**AMPLIAMENTO DELLO STABILIMENTO CON AUMENTO DELL'AREA PRODUTTIVA  
E DELLA CAPACITÀ DI STOCCAGGIO DELL'ALCOOL ETILICO**

**RISPOSTA RICHIESTA INTEGRAZIONI**  
**VERIFICA DI ASSOGGETTABILITÀ A VALUTAZIONE DI IMPATTO AMBIENTALE**

REGGIO EMILIA, 20/10/2022

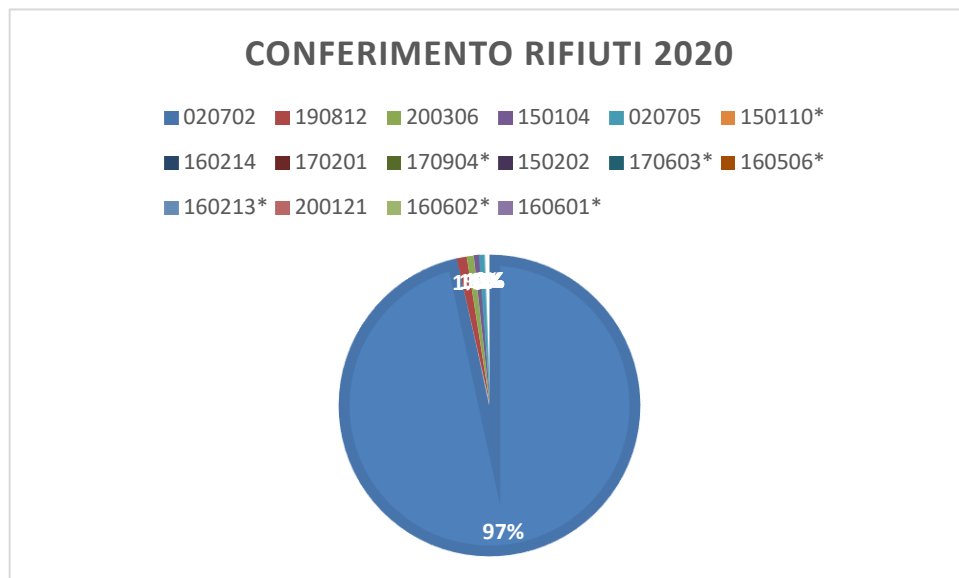
2020		
EER	DESCRIZIONE	SCARICATO (Kg)
020702	rifiuti prodotti dalla distillazione di bevande alcoliche	5861280
190812	fanghi prodotti dal trattamento biologico di acque reflue industriali, diversi da quelli di cui alla voce 19 08 11	62700
200306	rifiuti prodotti dalla pulizia delle acque di scarico	42740
150104	imballaggi metallici	36830
020705	fanghi da trattamento sul posto degli effluenti	34260
150110*	Imballaggi contenenti residui di sostanze pericolose o contaminati da tali sostanze	13600
160214	apparecchiature fuori uso, diverse da quelle di cui alle voci da 16 02 09 a 16 02 13	10970
170201	Legno	4660
170904*	rifiuti misti dell'attività di costruzione e demolizione, diversi da quelli di cui alle voci 17 09 01, 17 09 02 e 17 09 03	980
150202	assorbenti, materiali filtranti (inclusi filtri dell'olio non specificati altrimenti), stracci e indumenti protettivi, contaminati da sostanze pericolose	760

170603*	altri materiali isolanti contenenti o costituiti da sostanze pericolose	200
160506*	sostanze chimiche di laboratorio contenenti o costituite da sostanze pericolose, comprese le miscele di sostanze chimiche di laboratorio	158
160213*	apparecchiature fuori uso, contenenti componenti pericolosi (1) diversi da quelli di cui alle voci da 16 02 09 a 16 02 12	100
200121*	tubi fluorescenti ed altri rifiuti contenenti mercurio	40
160602*	batterie al nichel-cadmio	19
160601*	batterie al piombo	3

Nel **2020** sono stati inviati a recupero/smaltimento in totale 6.069.300 Kg di rifiuti, di cui 6.054.200 Kg di rifiuti non pericolosi (equivalenti a circa il 99,75 % del totale) e i restanti 15.100 Kg di rifiuti pericolosi (equivalenti a circa lo 0,25 % del totale). Il principale rifiuto prodotto, coincidente con il rifiuto descrittivo dell'attività in esame, risulta essere quello identificato con codice EER 020702 "rifiuti prodotti dalla distillazione di bevande alcoliche", che contribuisce da solo per il 97% del peso dei rifiuti conferiti. Le restanti tipologie di rifiuti derivano da attività di manutenzione dell'impianto di trattamento reflui, rifiuti da manutenzione in generale, imballaggi, apparecchiature fuori uso.

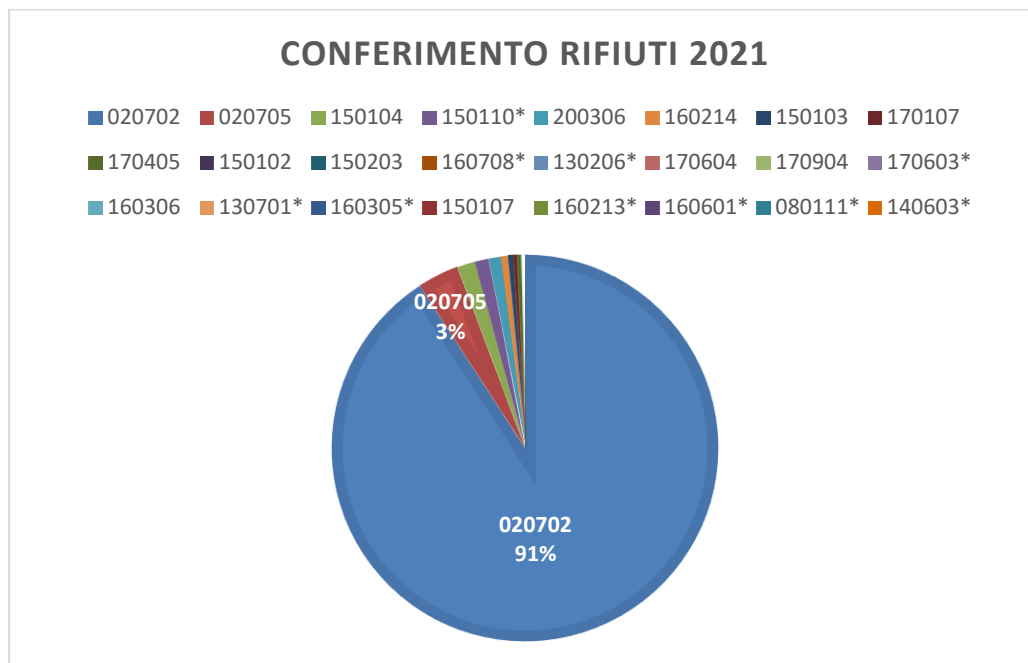
<b>2021</b>		
<b>EER</b>	<b>DESCRIZIONE</b>	<b>SCARICATO (Kg)</b>
020702	rifiuti prodotti dalla distillazione di bevande alcoliche	2886240
020705	fanghi da trattamento sul posto degli effluenti	109660
150104	imballaggi metallici	47860
150110*	Imballaggi contenenti residui di sostanze pericolose o contaminati da tali sostanze	37350
200306	rifiuti prodotti dalla pulizia delle acque di scarico	32840
160214	apparecchiature fuori uso, diverse da quelle di cui alle voci da 16 02 09 a 16 02 13	17840
150103	imballaggi in legno	13400
170107	miscugli di cemento, mattoni, mattonelle e ceramiche, diversi da quelli di cui alla voce 17 01 06	10920
170405	ferro e acciaio	9860
150102	imballaggi di plastica	4060
150203	assorbenti, materiali filtranti, stracci e indumenti protettivi, diversi da quelli di cui alla voce 15 02 02	1680
160708*	rifiuti contenenti oli	1440
130206*	oli sintetici per motori, ingranaggi e lubrificazione	800

170604	materiali isolanti, diversi da quelli di cui alle voci 17 06 01 e 17 06 03	640
170904	rifiuti misti dell'attività di costruzione e demolizione, diversi da quelli di cui alle voci 17 09 01, 17 09 02 e 17 09 03	600
170603*	altri materiali isolanti contenenti o costituiti da sostanze pericolose	500
160306	rifiuti organici diversi da quelli di cui alla voce 16 03 05	495
130701*	olio combustibile e carburante diesel	310
160305*	rifiuti organici, contenenti sostanze pericolose	165
150107	imballaggi di vetro	120
160213*	apparecchiature fuori uso, contenenti componenti pericolosi (1) diversi da quelli di cui alle voci da 16 02 09 a 16 02 12	100
160601*	batterie al piombo	70
080111*	pitture e vernici di scarto, contenenti solventi organici o altre sostanze pericolose	25
140603*	altri solventi e miscele di solventi	5

Nel **2021** sono stati inviati a recupero/smaltimento in totale 3.176.980 Kg di rifiuti, di cui 3.136.215 Kg di rifiuti non pericolosi (equivalenti a circa il 98,7 % del totale) e i restanti 40.765 Kg di rifiuti pericolosi (equivalenti a circa l'1,3 % del totale). Il principale rifiuto prodotto, coincidente con il rifiuto descrittivo dell'attività in esame, risulta essere quello identificato con codice EER 020702 *"rifiuti prodotti dalla distillazione di bevande alcoliche"*, che contribuisce da solo per il 91% del peso dei rifiuti conferiti. Le restanti tipologie di rifiuti derivano da attività di manutenzione dell'impianto di trattamento reflui, rifiuti da manutenzione in generale, imballaggi, apparecchiature fuori uso.
